**AVIS RELATIF À LA PROTECTION
CONTRE LES EVENTUELS EFFETS NOCIFS ET NUISANCES
PROVOQUÉS PAR LES RAYONNEMENTS NON IONISANTS
GÉNÉRÉS PAR DES ANTENNES ÉMETTRICES STATIONNAIRES**

Commune : LEGLISE - Exploitant : CITYMESH

Référence exploitant : LX06316_A

Rapport n° 811 / 2025

Figure 1 : Vue en plan des lieux de séjour et des points de contrôle

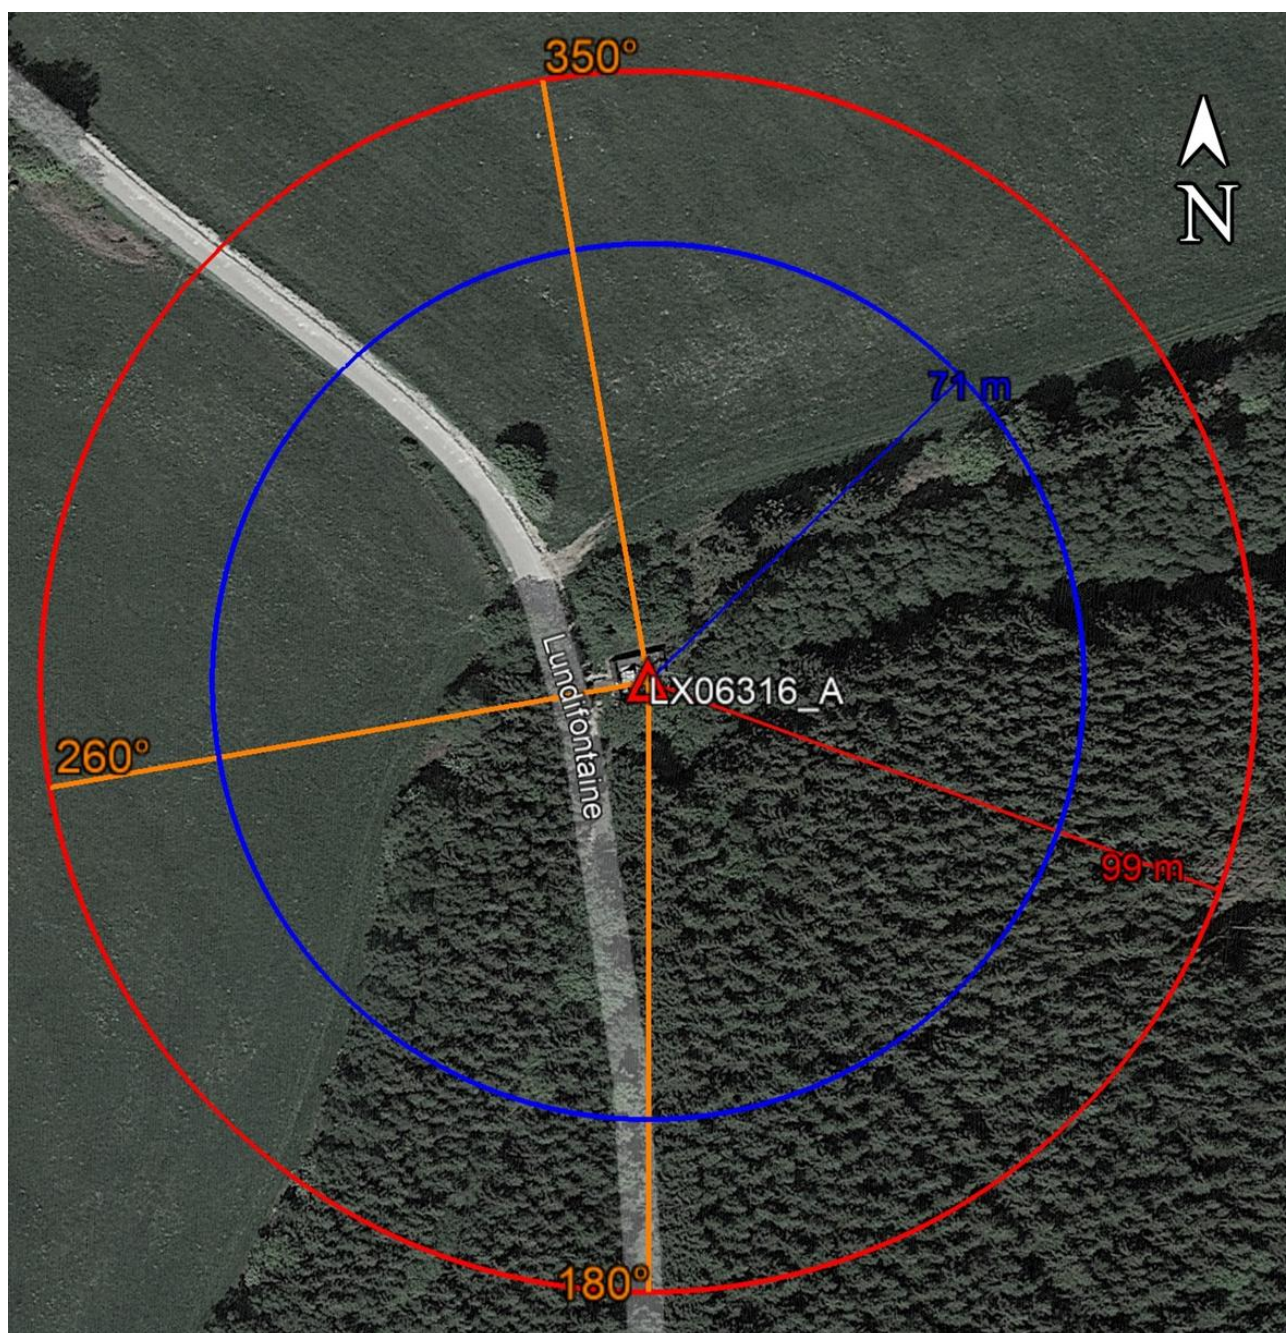
N° point de contrôle	LS	Atténuation (dB)	Indice d'exposition relatif à la limite par installation IE_i
Aucun lieu de séjour ne se trouve dans la zone où la limite d'immission pourrait être atteinte

En ce qui concerne les antennes de l'installation mentionnées dans le tableau 1, la distance maximale à laquelle la limite pourrait être atteinte, à l'extérieur, est égale à 98,9 m. S'il n'y a pas de LS à une distance inférieure, les antennes respectent forcément la limite d'immission.

Dans le cas des LS situés à l'intérieur des bâtiments, une atténuation d'obstacle est prise en compte et il en résulte que la distance maximale à laquelle la limite pourrait être atteinte se réduit à 70,6 m.

Figure 2 : Vue en plan des installations d’antennes dans un rayon de 300 mètres autour de l’installation faisant l’objet de la demande d’avis

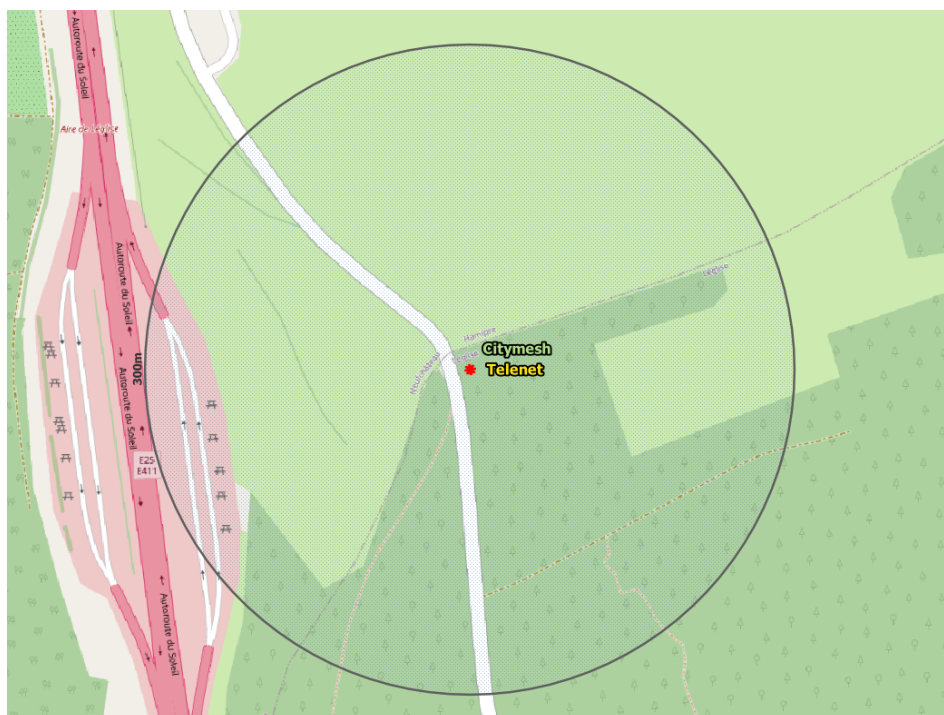
- il y a au plus 4 installations d'antennes émettrices stationnaires présentes dans la zone d'évaluation de 300 mètres de rayon représentée dans la figure 2, y inclus l'installation référencée dans le paragraphe 2 : la limite cumulative définie à l'article 4, §2 du décret est nécessairement respectée dans les lieux de séjour à l'intérieur de la zone d'évaluation de 300 mètres de rayon ;
- il y a exactement 5 installations d'antennes émettrices stationnaires présentes dans la zone d'évaluation de 300 mètres de rayon représentée dans la figure 2, y inclus l'installation référencée dans le paragraphe 2 et il existe, pour 3 ou 4 de ces installations, un avis attestant le respect de la limite abrogée de 3 V/m : la limite cumulative définie à l'article 4, §2 du décret est nécessairement respectée dans les lieux de séjour à l'intérieur de la zone d'évaluation de 300 mètres de rayon ;

- c) dans tous les autres cas, il a été vérifié que la limite cumulative définie à l'article 4, §2 du décret n'est pas dépassée dans les lieux de séjour sur base du nombre d'installations localisées dans la zone d'évaluation de 300 mètres de rayon représentée dans la figure 2, de leur localisation ainsi que des données inscrites dans la figure 1 et au paragraphe 4 du présent avis et dans les avis attestant le respect de la limite par installation ou de la limite abrogée de 3 V/m relatifs aux autres installations reprises dans la figure 2.

Compte tenu des considérations ci-dessus, il apparaît que l'intensité du rayonnement électromagnétique généré, dans les lieux de séjour situés dans un rayon de 300 mètres autour de l'installation référencée dans le paragraphe 2, par l'ensemble des antennes émettrices stationnaires de l'ensemble des exploitants du même site d'antennes émettrices stationnaires respecte la limite fixée à l'article 4, § 2 du décret.
